**Avis délibéré sur le projet de centrale  
photovoltaïque au sol du Moulin à vent à Germiny,  
Treslon et Rosnay (51) porté par la société AKUO**

n°MRAe 2022APGE121

Nom du pétitionnaire	AKUO
Communes	Germiny, Treslon et Rosnay (51)
Département	Marne (51)
Objet de la demande	Demande de 3 permis de construire une centrale photovoltaïque au sol
Date de saisine de l'Autorité environnementale	06/09/22

**Figure 1 - emprise du projet**

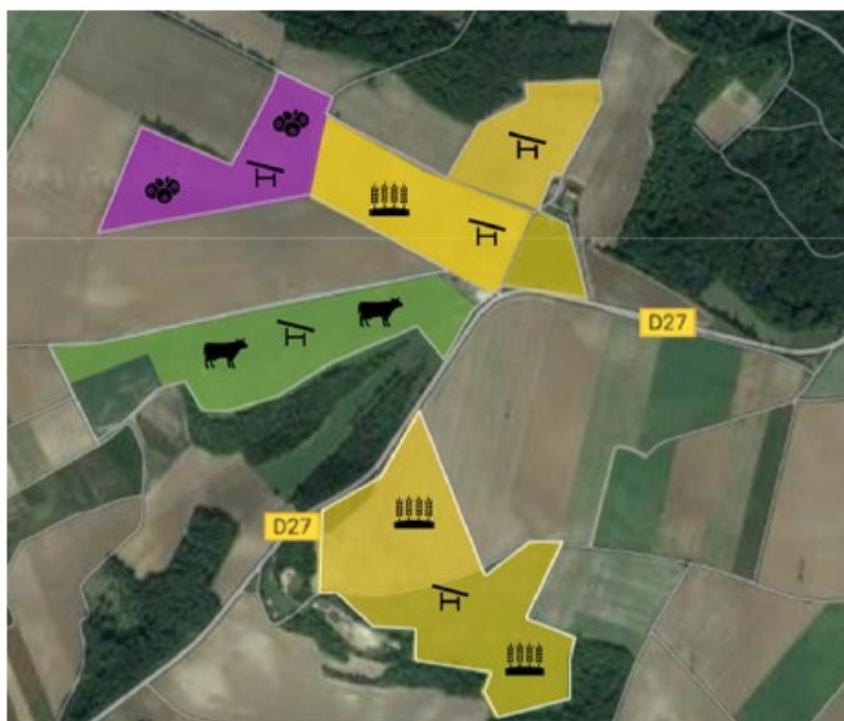
L'Ae constate que les surfaces indiquées (76,1 ha au total) ne sont pas cohérentes avec la surface totale du projet de 69 ha.

**L'Ae recommande au pétitionnaire de mettre en cohérence le schéma de localisation des 3 activités agricoles et le chiffrage des surfaces du projet.**

Le projet est constitué de 80 000 panneaux photovoltaïques, de 10 postes de transformation et 3 postes de livraison. L'emprise précise des 69 ha et le tracé de la clôture ne sont toutefois pas très visibles sur le plan de masse du projet.

**L'Ae recommande au pétitionnaire de faire figurer sur le plan de masse l'emprise exacte des 69 ha et le tracé de la clôture.**

**Figure 5 - Carte de synthèse des sensibilités paysagères**

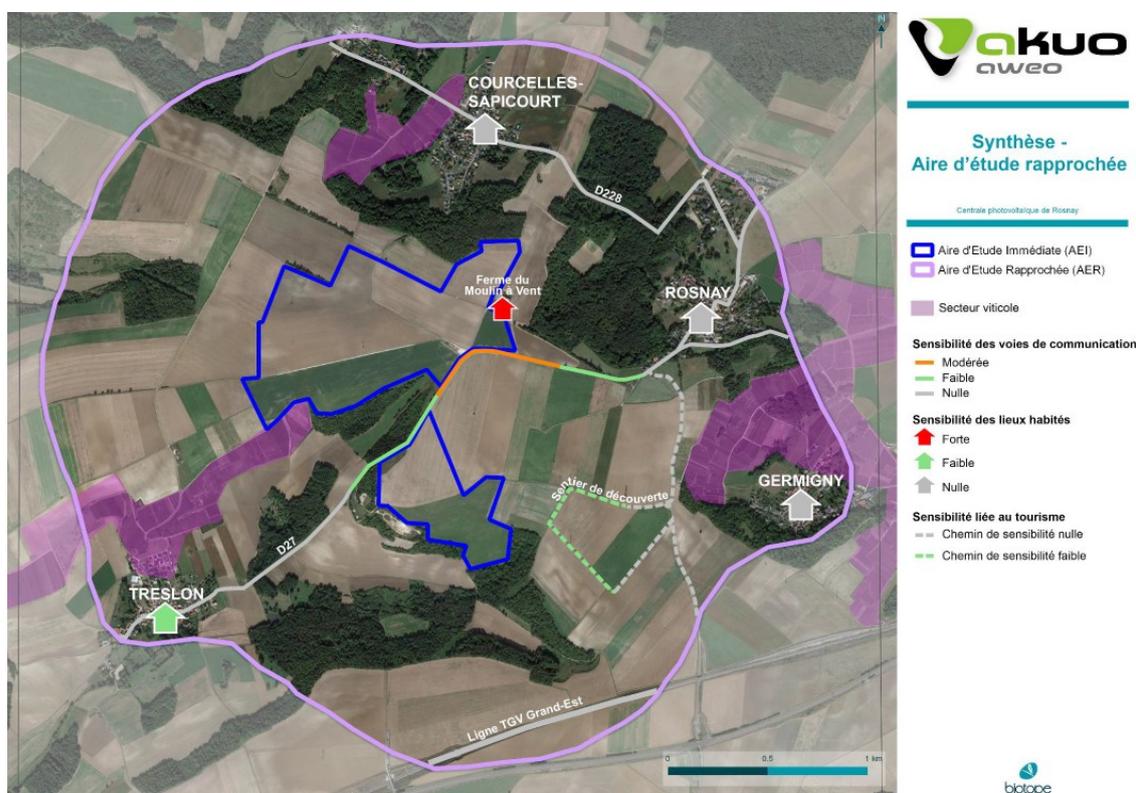
Cependant, le dossier indique un linéaire de 6 000 m de haies plantées qui paraît très supérieur au linéaire figurant sur la carte « mesures paysagères » figurant au chapitre 8-5 de l'étude d'impact.

Le dossier indique par ailleurs le retrait du projet d'une ou de plusieurs parcelles autour de la ferme du Moulin à Vent. La ou les parcelles ainsi retirées ne sont toutefois pas bien identifiées, le dossier mentionnant une parcelle au sud de la ferme ou alors au nord-est de la ferme. De plus, le plan des mesures d'évitement de l'annexe n'est pas cohérent avec le plan de masse du projet.

- **préciser les parcelles qui ont fait l'objet d'une mesure d'évitement ;**
- **revoir le compte du linéaire de haies plantées en mesure de réduction de l'impact paysager ;**
- **préciser dans le chapitre des mesures d'évitement de réduction et de compensation, par exemple dans un tableau récapitulatif, toutes les valeurs relatives à ces mesures et notamment la surface de boisement en lisière ouest du projet<sup>11</sup> et la surface des parcelles ayant fait l'objet d'une mesure d'évitement.**
